La Loire des Ponts de Cé à Nantes Expertise hydro-sédimentaire

Phase 1

Analyse des évolutions morphologiques de la Loire et proposition de pistes d'intervention

Octobre 2009

DHI 2003 : tirants d'eau dans l'état de référence après simulation sur 5 années pour un débit de 220 m³/s (lieu non précisé ; la Pointe ou Montjean ?)

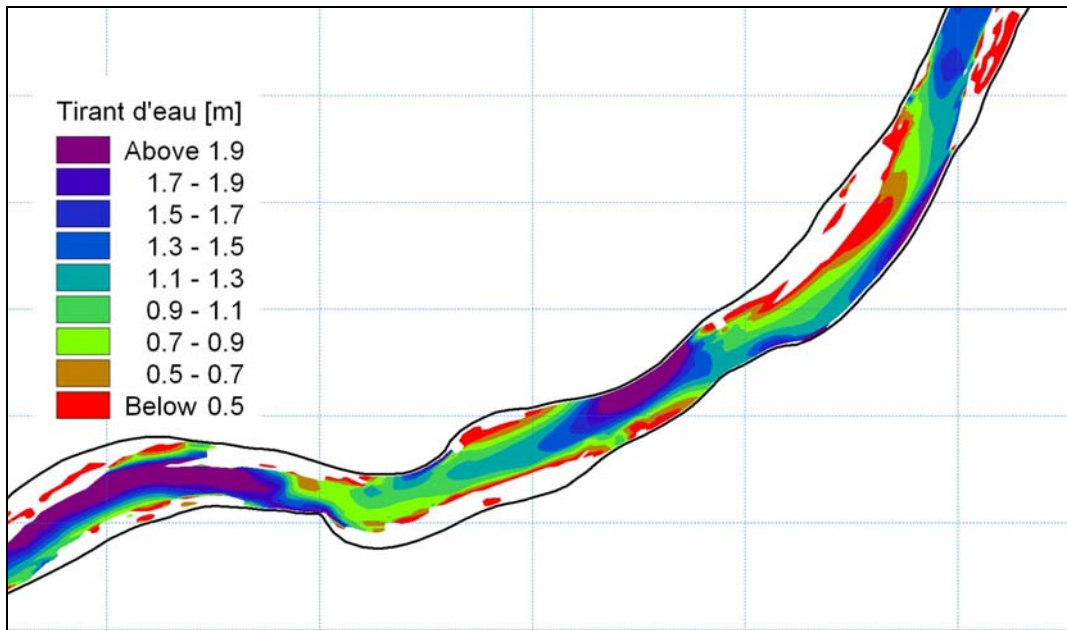
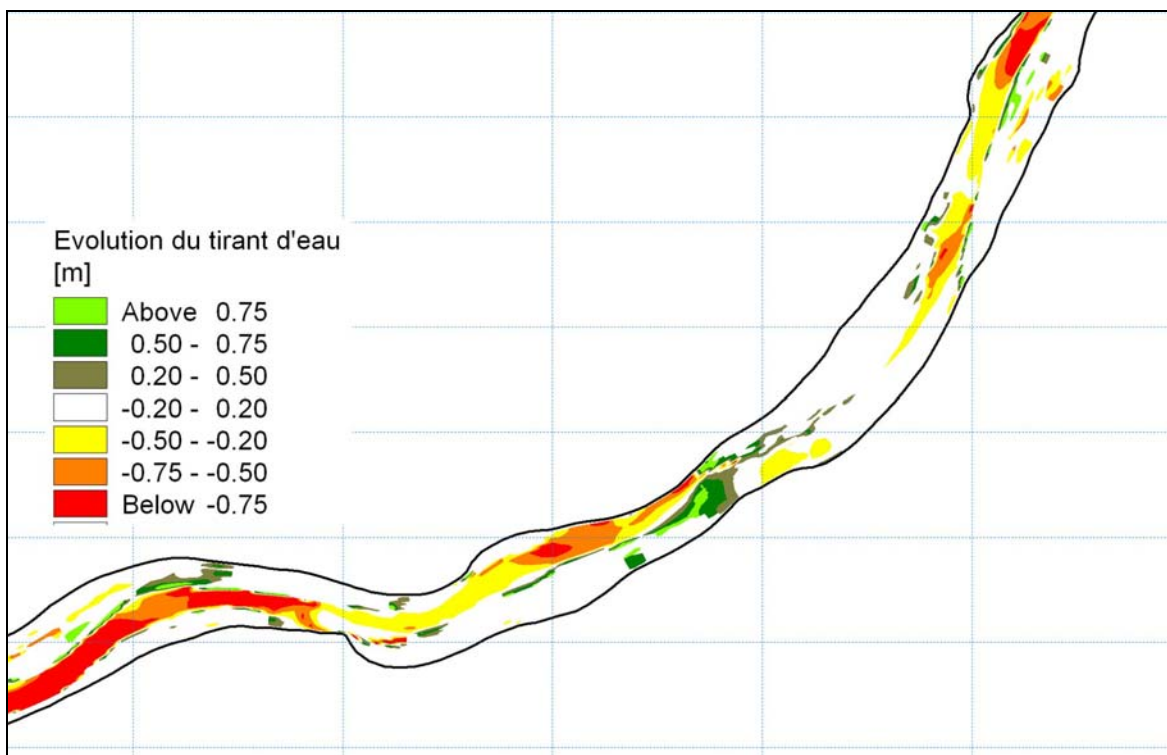
Un deuxième rapport, rédigé en 2008, précise ces tirants d'eau, mais seulement pour le scénario 4 retenu : le principal résultat est donné par des cartes comparant les tirants d'eau dans l'état actuel après 5 années de fonctionnement et dans l'état remodelé. Avec ce mode de comparaison, les approximations du réglage sont probablement secondes par rapport à l'effet des aménagements représentés.

Ces cartes montrent que la diminution du tirant d'eau en étiage est maximum dans les biefs les plus profonds, ce qui n'est pas un problème, les tirants d'eau restant acceptables. Mais elles montrent aussi que la baisse des tirants d'eau reste forte dans le bras des Lombardières.

C'est pourquoi, même si l'opération de remodelage a un caractère expérimental qui autorise l'échec, il nous semble que la probabilité de cet échec est trop forte pour que le scénario 4 soit à la base du remodelage projeté.
